**VERSLAG VAN EEN GELIJKVORMIGHEIDSONDERZOEK VOOR INGEBRUIKNAME EN/OF CONTROLEBEZOEK  
VAN EEN ELEKTRISCHE INSTALLATIE OP LAAGSPANNING EN ZEER LAGE SPANNING****Algemene gegevens**

Plaats van het onderzoek:	Moretteweg 2 , 1730 ASSE				
Eigendom van:	/				
Opdrachtgever:	Roesbeke Agnes, Moretteweg 2, 1730 ASSE				
Type lokalen:	Woning	DNB:	Fluvius	Tarief:	Dag / nacht
EAN-code installatie:	541 44	Nr. teller:	4278015 / 2476637	Index:	1392393 / 0430625 kWh
Installateur:	/				
BTW-nr.:	/	Of ID-kaartnr:	/	Uitgereikt te:	/ op /
Agent-bezoeker:	Jozef De Weerd				Datum onderzoek: 19/06/2019

Overeenkomstig de voorschriften van het Algemeen Reglement op de Elektrische Installaties (A.R.E.I.) - Interne procedure QPRO/ELE/001	
Type keuring:	Art. 276bis Verkoop van een wooneenheid
Bijkomende info:	/
Herkeuring op:	/
Bescherming tegen elektrische schokken bij onrechtstreekse aanraking: Art. 86 Huishoudelijke lokalen of plaatsen (net TT - voeding van de elektrische installatie via elektrische teller)

Extra inbreuken en/of bijkomende uitleg:

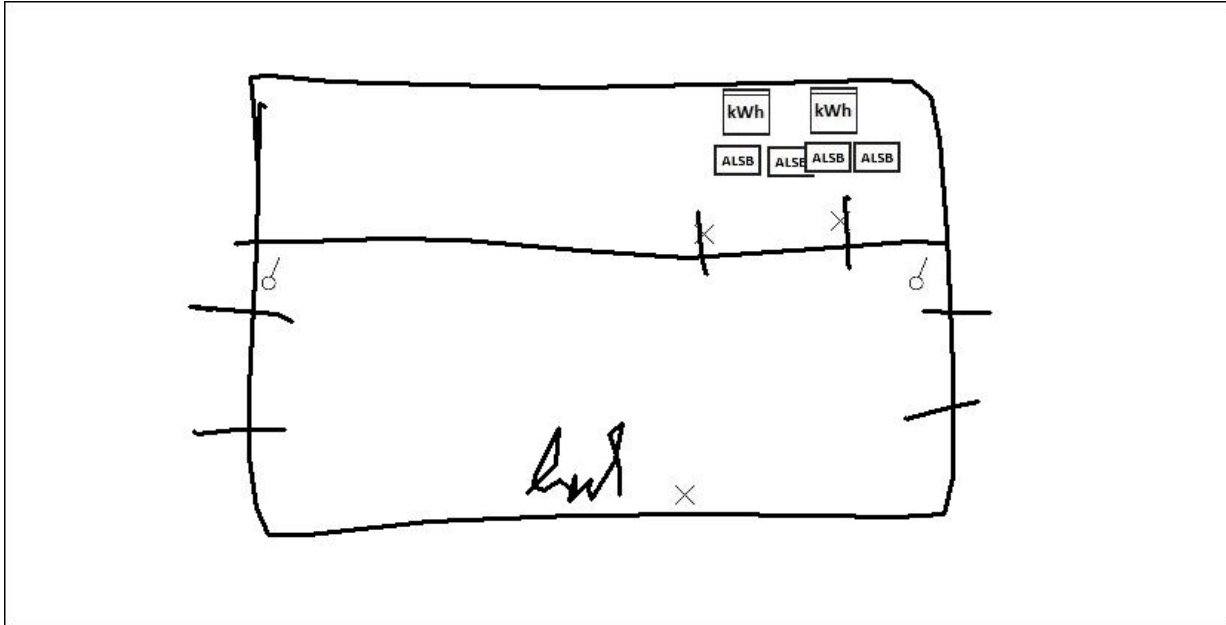
- 8.17 AAN BORD
- 8.01 AAN BORD
- 7.25 AAN BORD
- 7.01 BERGING
- 2.04 3.12 VB STOP KEUKEN + GARAGE
- 7.23 GARAGE
- 8.09 AAN BORD
